MEMOIRE EN REPONSE A L'AVIS DE LA MRAE

Avis n°BFC-2023-4180

**Avis de la Mission Régionale d'Autorité environnementale
de Bourgogne-Franche-Comté
sur le projet de renouvellement et d'extension d'une carrière
alluvionnaire sur le territoire
des communes d'Athée et de Villers-les-Pots (21)**

Figure 1 : Synthèse des différentes variantes (EQIOM)

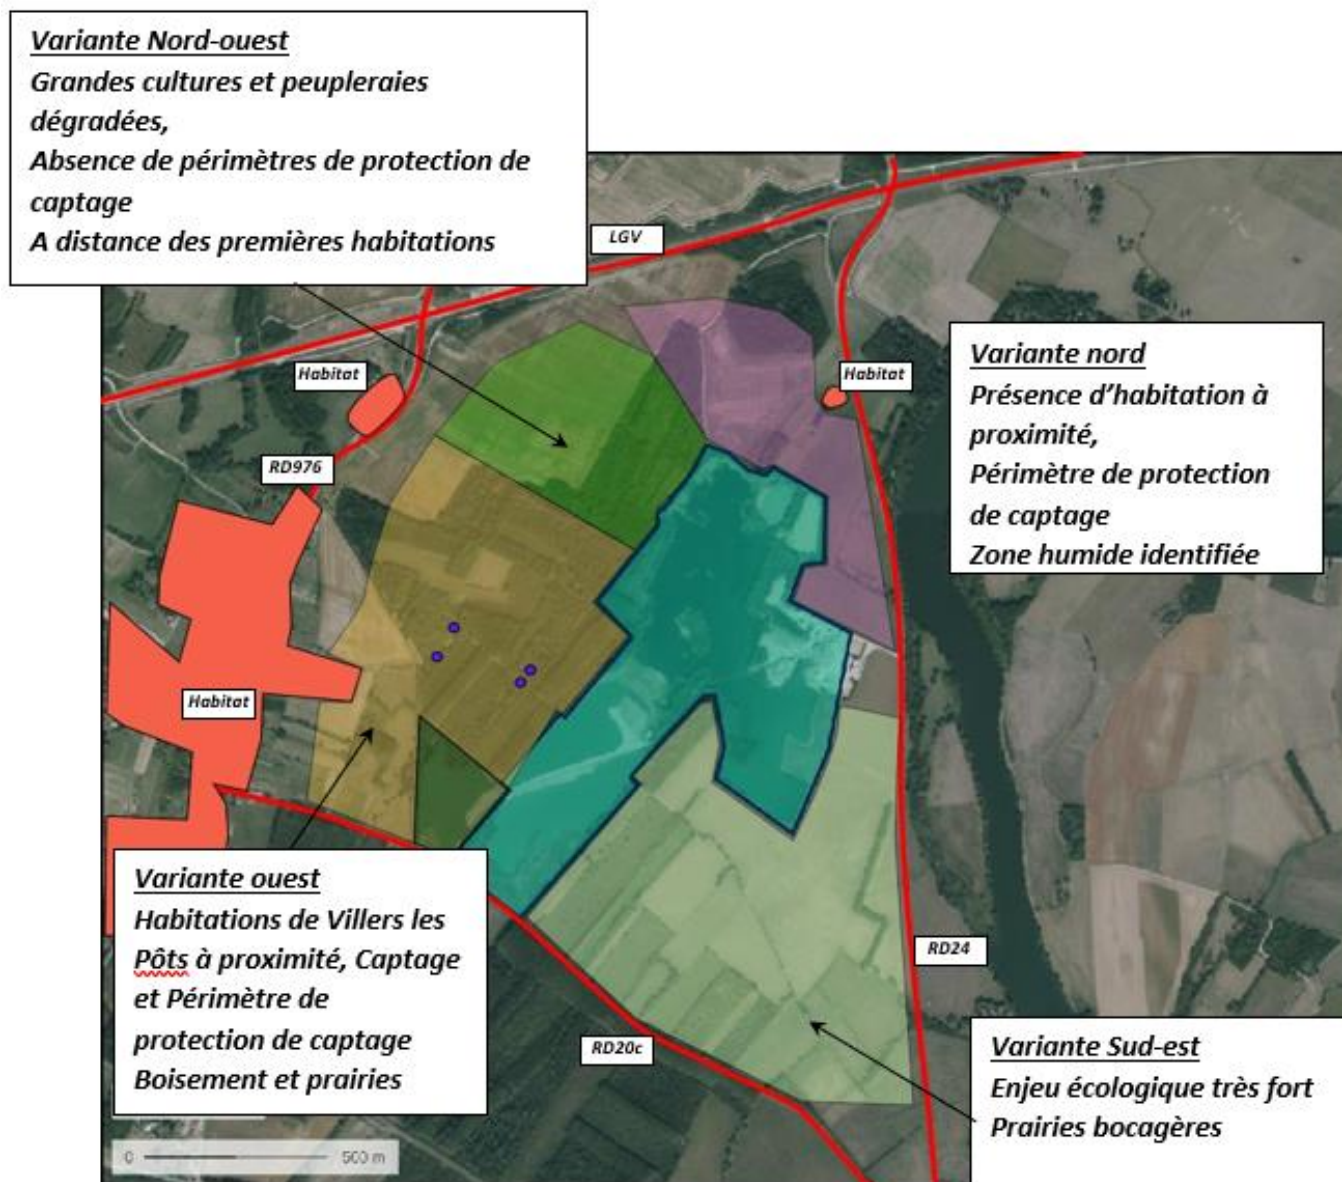
La MRAe recommande de mieux justifier les objectifs et les modalités d'exploitation (besoin en matériaux, rythme, durée d'exploitation) en l'absence de schéma régional des carrières.

L'étude d'impact dans sa partie 3 concernant les raisons du projet a été complétée avec des arguments permettant de justifier le choix du site et du projet (modalités d'exploitation). Notamment par l'ajout d'une synthèse qui permet de comparer les variantes locales envisagée au regard des enjeux environnementaux.

Figure 2 : Circuit des eaux modifié

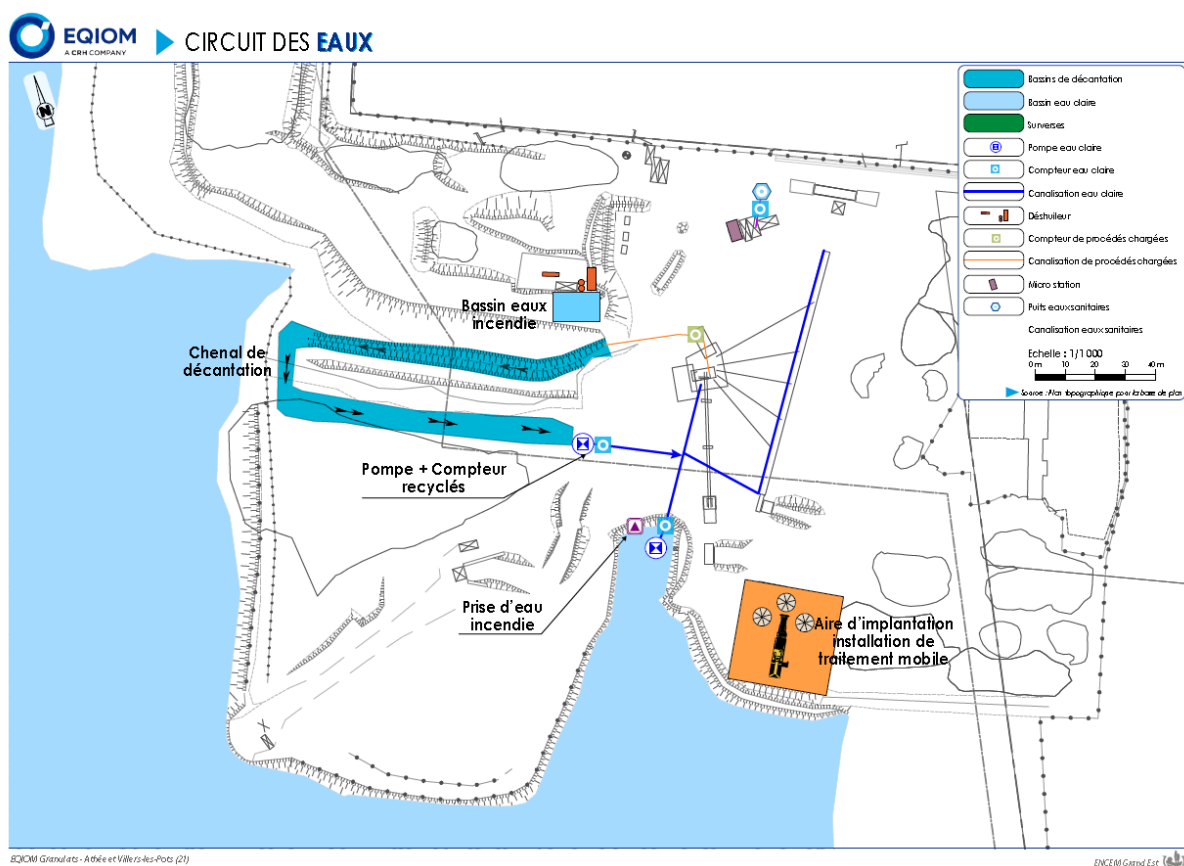
La MRAE recommande de compléter l'étude par la description des procédés de fabrication des granulats en expliquant les mesures prises permettant d'assurer l'étanchéité du bassin d'eau claire.

La pièce « Description du projet » qui intègre la description des procédés de fabrication a été complétée avec la description du circuit des eaux actuel et les évolutions envisagées dans le cadre du projet. Le fossé de décantation (et non un bassin d'eau claire qui n'existe pas sur le site) a fait l'objet d'un test de perméabilité qui a montré à la quasi perméabilité de l'aménagement $K=5 \cdot 10^{-6}$ m/s) et permettra d'assurer que le circuit de traitement des eaux de process sera bien fermé.

Figure 3 : Zones à enjeux de la carrière d'Athée – Pré-diagnostic OGE (2017)

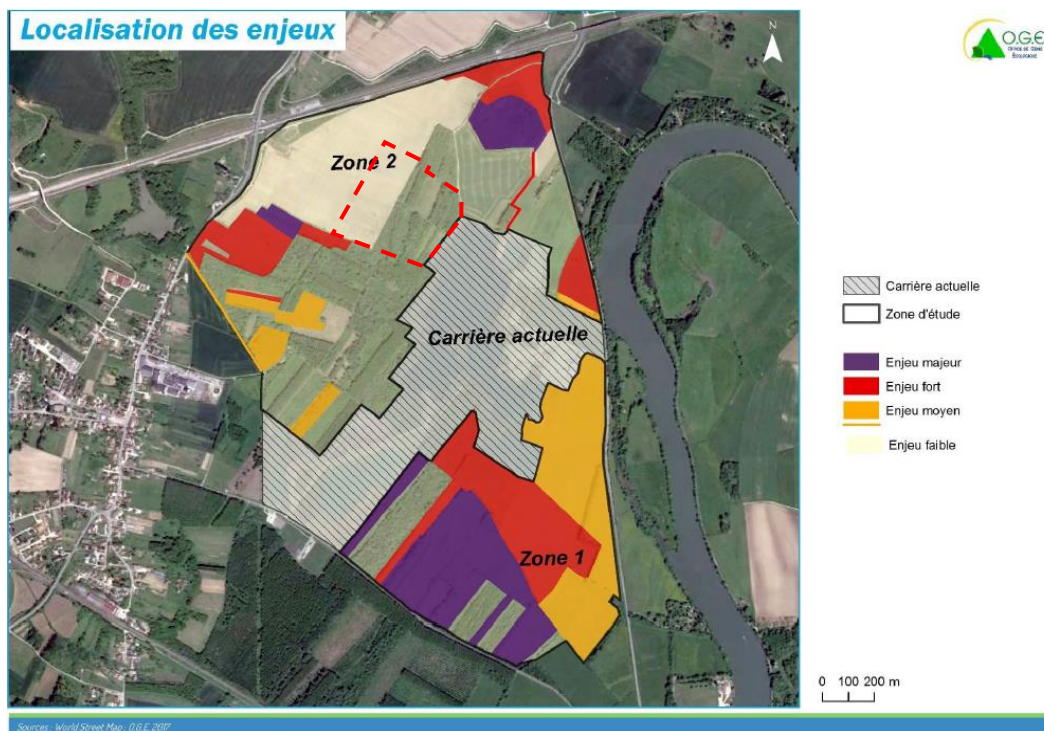
La MRAe recommande de compléter le diagnostic de l'état initial en élargissant l'aire d'étude et de reprendre, sur cette base, l'analyse des effets du projet par rapport au scénario de référence.

Le dossier a fait l'objet d'un pré-diagnostic réalisé en 2017 par OGE sur une aire bien plus vaste (voir carte ci-après), qui a permis de localiser les zones à enjeux et d'établir le futur secteur de l'extension, en évitant les secteurs identifiés comme présentant des enjeux moyens, forts ou majeurs.

La définition du périmètre sur les secteurs aux enjeux les plus faibles représente une mesure d'évitement amont très significative.

Notons également que si l'aire d'étude élargie d'ENCEM est resserrée de la sorte autour de la zone demandée en renouvellement, c'est parce que ces terrains sont déjà exploités et en grande partie réaménagés. Etant donné le peu d'impact à prévoir sur l'ensemble du secteur (plus encore maintenant que l'exploitation du plan d'eau Sud est terminée), il n'est pas apparu opportun d'étendre l'aire d'étude dans des proportions importantes.

Figure 4 : Coupe topographique entre le village d'Athée et la zone en renouvellement (Géoportail modifié)

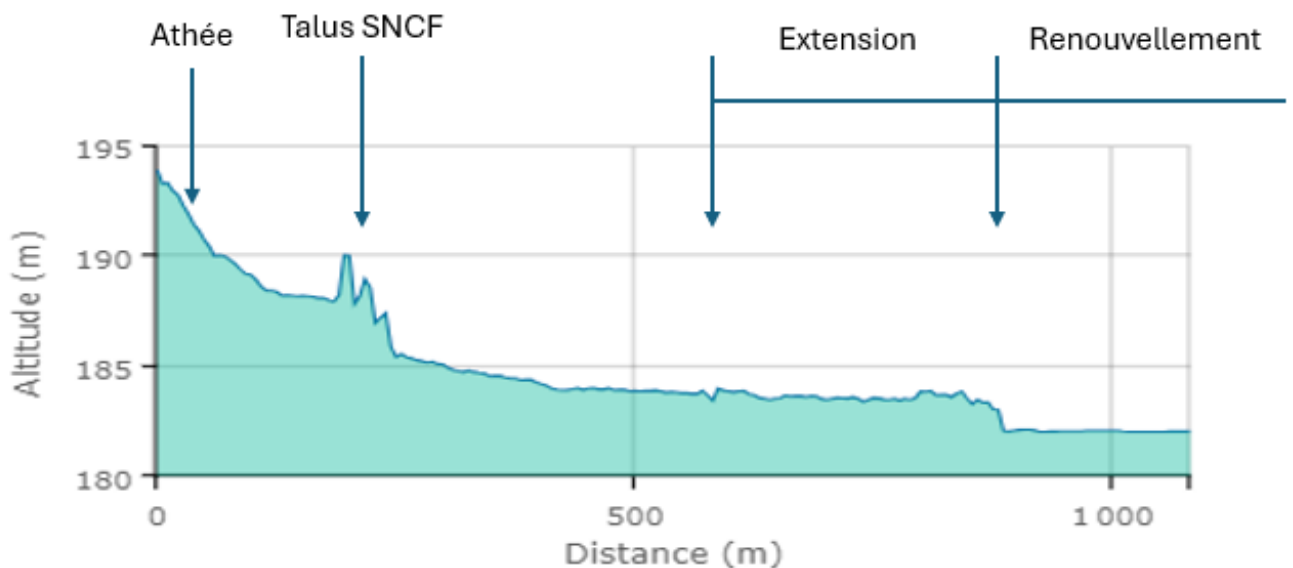
- compléter l'analyse des impacts paysagers du projet avec des photomontages, coupes topographiques et tout élément graphique permettant d'appréhender les impacts du projet plus précisément.

Le diagnostic paysager mené dans le cadre de l'étude conclue que dans le cadre de l'exploitation, les zones de perception visuelles sont rappelées ci-dessous :

- **à distance immédiate (entre 0 et 200 m de distance) :**
 - après réaménagement, l'impact visuel diminuera fortement au Sud du site, le long de la RD 20c, compte-tenu du déplacement de la zone d'extraction vers la zone sollicitée en extension et du réaménagement de cette zone. Les terrains concernés retrouveront une ambiance naturelle ;
 - l'impact visuel le long de la RD 24 restera sensiblement égal à celui observé actuellement car les structures aériennes de l'installation de traitement resteront en place durant toute la durée de l'autorisation ;
 - l'impact du projet sera positif pour les points de vue immédiats.

- **à distance rapprochée (entre 200 et 500 m) :**
 - l'impact visuel depuis la RD 976 à l'Ouest de la zone en extension sera fort car il n'existe aucun filtre visuel entre les terrains concernés et les points de vue. L'impact visuel sera principalement lié au défrichement d'une partie des boisements, à l'ouverture d'un nouveau plan d'eau d'exploitation et au changement d'ambiance (agricole > industrielle) au niveau des terrains en extension ;
